HX-4608A

NAME	EED-4610(8P)	MATERIAL	PM-9820	SCALE	1:1	ANGLE	±1°
DRAWING NO.	HX 4608A	PIN MATERIAL	CP WIRE	UNIT	m/m	REV.	02

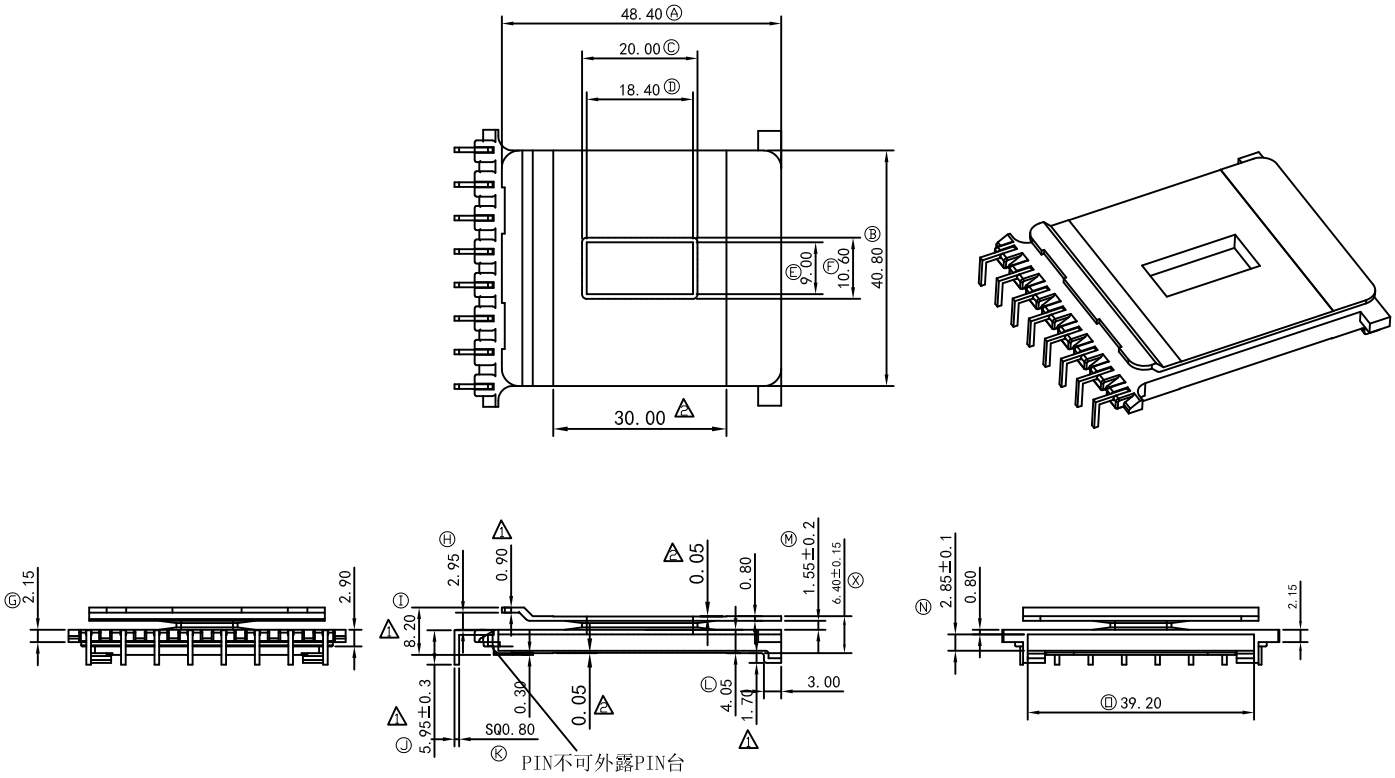
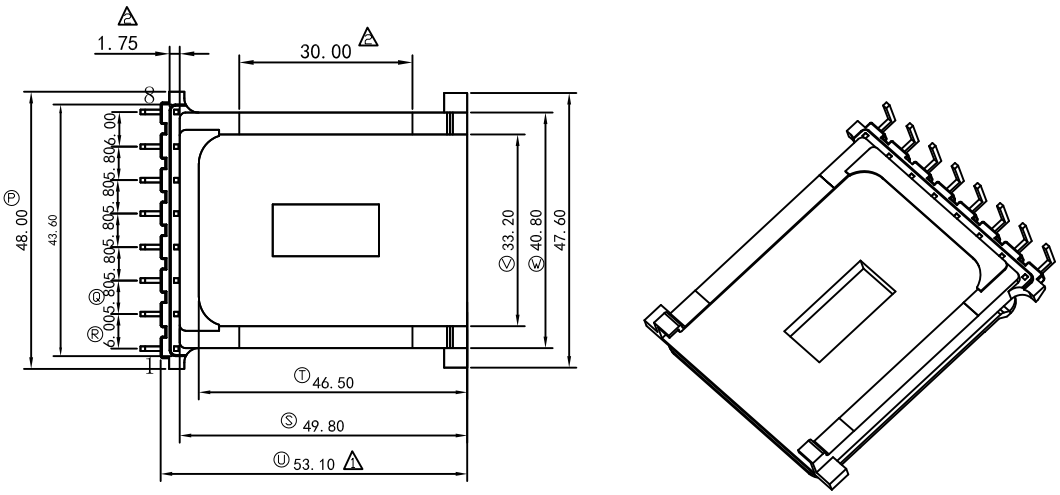
REV.	REVISION RECORD	DATE	REV	REVISION RECORD	DATE
01	△1 I尺寸由8.5改為8.2;J尺寸由5.45改為5.95;U尺寸由52.8改為53.1 尺寸1.2改為0.9;尺寸2.0改為1.7	2023/08/29	03		
02	△2 尺寸由1.95改為1.75;上下葉片增加修改尺寸30.00; 0.05台階	2023/09/07	04
